ORTSDURCHFABRT ARNACH

Sicherheitsaudit Ortsdurchfahrten der Landesstraßen L265 und L317 im Bestand

Fehlende Überquerungsanlagen für Fußgänger und Radfahrer

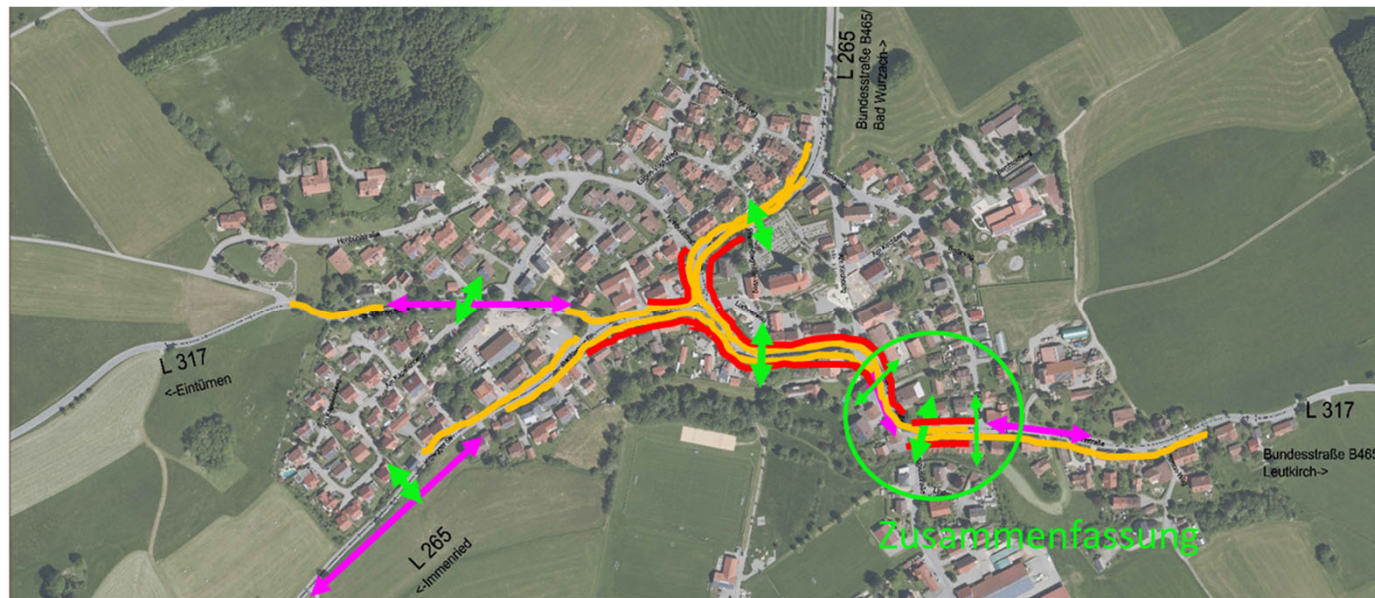
- Anlagen für die sichere Überquerung von Straßen sind immer dann zu empfehlen, wenn mit schutzbedürftigen Kindern oder älteren Menschen zu rechnen ist.
- Mögliche Maßnahmen: Bauliche Querungsstellen, Lichtsignalanlagen, FGÜ (Zebrastreifen), ggf. Mittelinsel an Bushaltestelle
